**Uczestnicy postępowania
nr. ZDP.ZP.271.13.2020**

pn.: „Bieżące utrzymanie oznakowania pionowego i poziomego dróg powiatowych oraz urządzeń bezpieczeństwa ruchu drogowego na terenie Powiatu Wielickiego w 2021r.”

Rys. 5.5.1. Przykład słupka blokującego U-12c

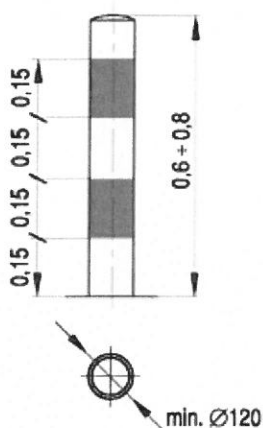
Prosimy o udostępnienie rysunku technicznego urządzeń U-12c.

U-12c należy wykonać zgodnie z Załącznikiem do rozporządzenia Ministra Infrastruktury z dnia 3 lipca 2003 r. w sprawie szczegółowych warunków technicznych dla znaków i sygnałów drogowych oraz urządzeń bezpieczeństwa ruchu drogowego i warunków ich umieszczania na drogach (Dz. U. poz. 2181, tekst jednolity Dz.U. 2019 poz. 2311),

Słupki U-12c mogą być wykonane z metalu, drewna lub tworzyw sztucznych. Wysokość słupków powinna wynosić od 0,6 do 0,8 m. Barwa słupków blokujących powinna być białoczerwona. Dopuszcza się stosowanie słupków blokujących w formie ozdobnej dostosowanej do architektury otoczenia o barwach innych niż białoczerwone.

Kolor biało – czerwony, wysokość 0,8 m, wykonane z metalu, ocynkowane, lub z tworzyw sztucznych, pozostałe szczegóły zgodnie z załącznikiem.
